改善箇所説明図

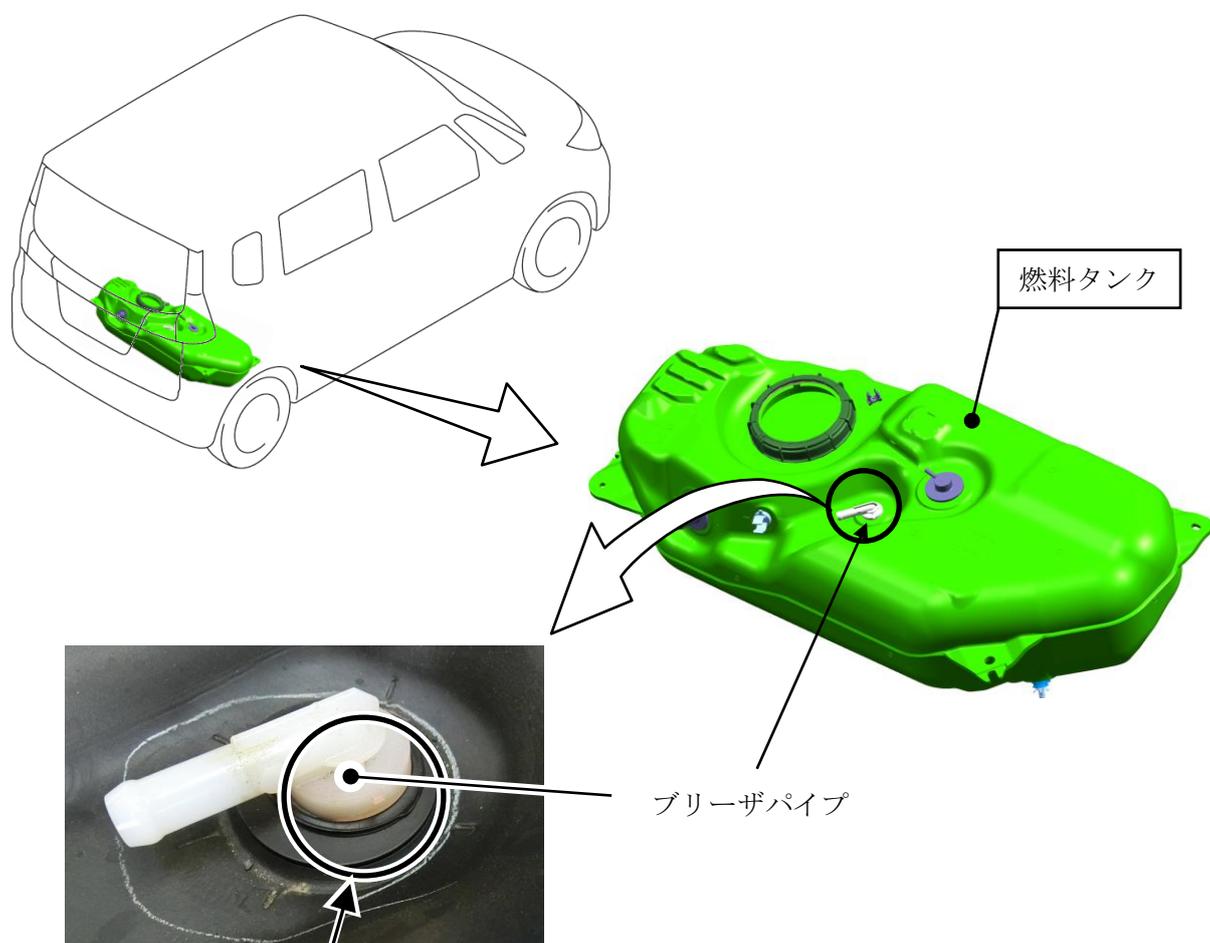
基準不適合発生箇所

樹脂製燃料タンクにおいて、製造工程が不適切なため、ブリーザパイプが燃料タンクに適切に溶着されていないものがある。そのため、使用過程における車両振動等により溶着部が剥がれ、燃料を満タンに給油すると当該溶着部から燃料が漏れるおそれがある。

改善の内容

全車両、燃料タンクを点検し、ブリーザパイプの溶着が不適切な場合、燃料タンクを良品に交換する。

識別： IDプレートに水色のシールを貼付する。
